福島第一原子力発電所 特定原子力施設に係る実施計画変更比較表（第Ⅱ章 2.5 汚染水処理設備等）

福島第一原子力発電所 特定原子力施設に係る実施計画変更比較表（第Ⅲ章 第3編 2.2.2 敷地内各施設からの直接線ならびにスカイシャイン線による実効線量）

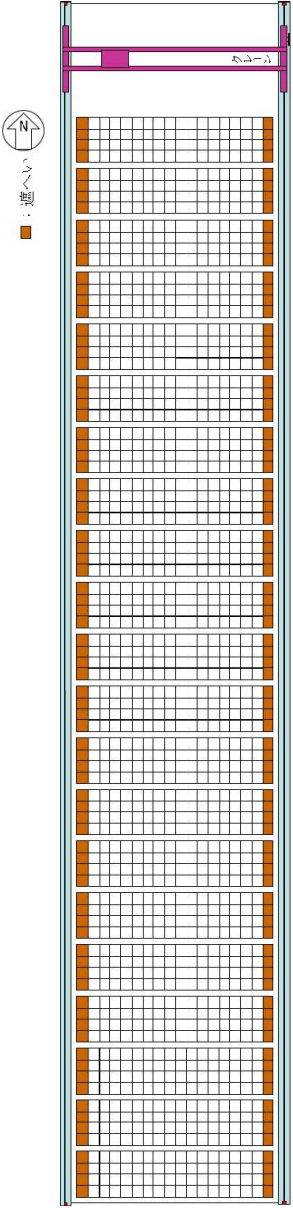
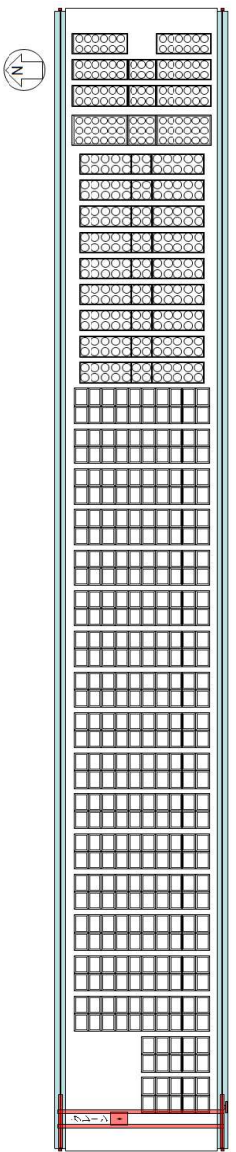
変更前	変更後	変更理由
<p style="text-align: center;">添付資料-2</p> <p style="text-align: center;">主要設備概要図</p> <p>(中略)</p>  <p style="text-align: center;">(c) 第二施設</p>  <p style="text-align: center;">(d) 第四施設</p> <p style="text-align: center;">図-5 使用済セシウム吸着塔一時保管施設概要図（2/2）</p> <p>(中略)</p>	<p style="text-align: center;">添付資料-2</p> <p style="text-align: center;">主要設備概要図</p> <p>(中略)</p>  <p style="text-align: center;">(c) 第三施設</p>  <p style="text-align: center;">(d) 第四施設</p> <p style="text-align: center;">図-5 使用済セシウム吸着塔一時保管施設概要図（2/2）</p> <p>(中略)</p>	<p>H I C 格納用ボックスカルバート保管体数の変更に伴う図面更新</p>

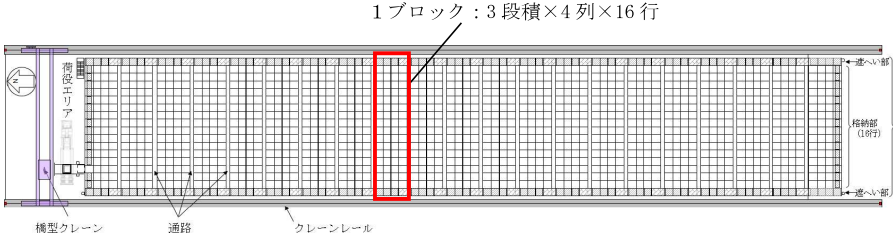
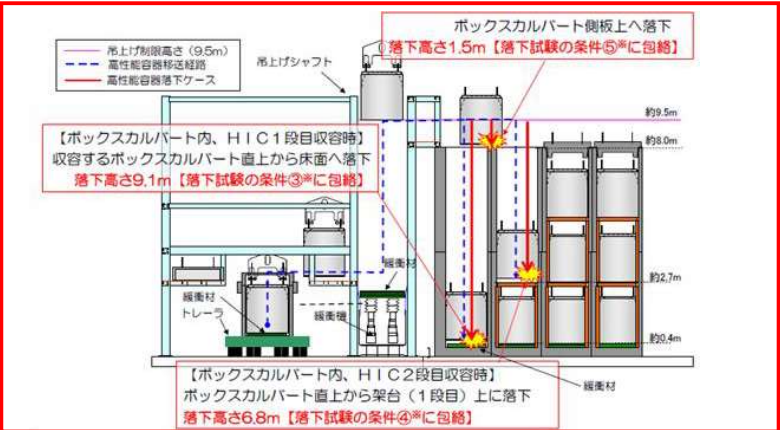
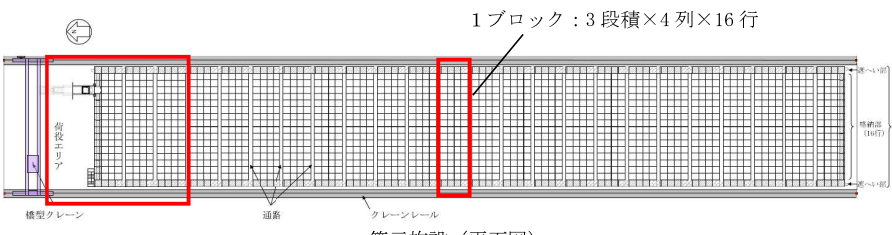
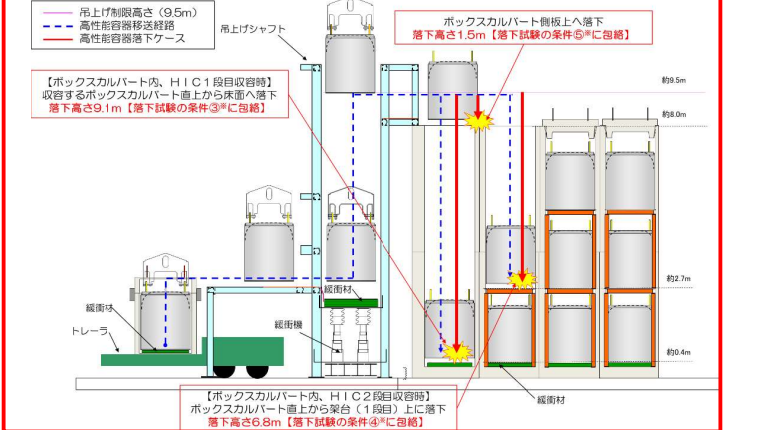
変更前	変更後	変更理由
<p style="text-align: right;">添付資料-1 2</p> <p style="text-align: center;">使用済セシウム吸着塔一時保管施設 (第三施設)</p> <p>(中略)</p> <p>2. 基本設計</p> <p>2.1 設計概要</p> <p>本施設はHICを取扱うための橋形クレーン、遮へい機能を有する蓋付きコンクリート製ボックスカルバート等により構成し、本施設におけるHICの貯蔵体数は <u>4032</u>基 (3段積×4列×16行×<u>21</u>ブロック)とする(図1)。</p> <p>なお、万一のHIC落下破損による漏えい時にHICを移設して漏えい物の回収等を行えるよう、十分な移設スペースを第二施設及び第三施設に確保する。</p> <p>また、設置エリアを図2に示す。</p>  <p style="text-align: center;">第三施設 (平面図)</p> <p style="text-align: center;">図1 第三施設概要</p> <p>(中略)</p> <p>(中略)</p> <p>2.2 設計方針</p> <p>(中略)</p> <p>2.2.1 移送中の落下を想定したHICの健全性確認</p> <p>(中略)</p>  <p style="text-align: center;">図3 第三施設におけるHIC移送中の落下を想定したHICの健全性確認</p> <p>(中略)</p>	<p style="text-align: right;">添付資料-1 2</p> <p style="text-align: center;">使用済セシウム吸着塔一時保管施設 (第三施設)</p> <p>(中略)</p> <p>2. 基本設計</p> <p>2.1 設計概要</p> <p>本施設はHICを取扱うための橋形クレーン、遮へい機能を有する蓋付きコンクリート製ボックスカルバート等により構成し、本施設におけるHICの貯蔵体数は <u>4608</u>基 (3段積×4列×16行×<u>24</u>ブロック)とする(図1)。</p> <p>なお、万一のHIC落下破損による漏えい時にHICを移設して漏えい物の回収等を行えるよう、十分な移設スペースを第二施設及び第三施設に確保する。</p> <p>また、設置エリアを図2に示す。</p>  <p style="text-align: center;">第三施設 (平面図)</p> <p style="text-align: center;">図1 第三施設概要</p> <p>(中略)</p> <p>(中略)</p> <p>2.2 設計方針</p> <p>(中略)</p> <p>2.2.1 移送中の落下を想定したHICの健全性確認</p> <p>(中略)</p>  <p style="text-align: center;">図3 第三施設におけるHIC移送中の落下を想定したHICの健全性確認</p> <p>(中略)</p>	<p>HIC格納用ボックスカルバート保管体数の変更</p> <p>HIC格納用ボックスカルバート保管体数の変更に伴う図面更新</p> <p>吊上げシャフト改造ならびに新設に伴う図面更新</p>

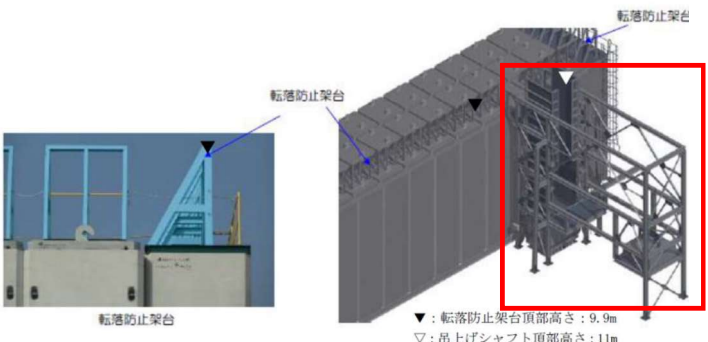
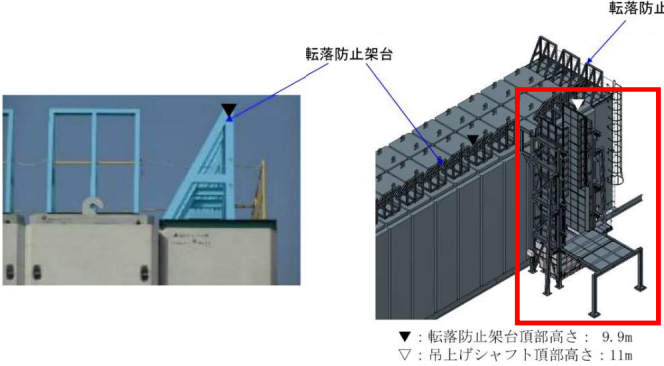
変更前	変更後	変更理由
 <p>図4 転落防止架台</p>	 <p>図4 転落防止架台</p>	<p>吊上げシャフト改造ならびに新設に伴う図面更新</p>
<p>2.2.2 漏えい発生防止, 拡大防止, 検知機能</p> <p>(中略)</p> <p>格納中の HIC からの漏えい検出については, HIC1 基の全量漏えいにおいて漏えいを検出できるよう, 漏えい検出装置を設置する(図7)。漏えいを検出した場合には, 免震重要棟集中監視室等に警報を発生し, 適切な対応を図る。</p>  <p>図7 漏えい検出器設置図</p>	<p>2.2.2 漏えい発生防止, 拡大防止, 検知機能</p> <p>(中略)</p> <p>格納中の HIC からの漏えい検出については, HIC1 基の全量漏えいにおいて漏えいを検出できるよう, 漏えい検出装置を設置する(図7)。漏えいを検出した場合には, 免震重要棟集中監視室等に警報を発生し, 適切な対応を図る。</p>  <p>図7 漏えい検出器設置図</p>	<p>HIC格納用ボックスカルバート保管体数の変更に伴う図面更新</p>
<p>(中略)</p>	<p>(中略)</p>
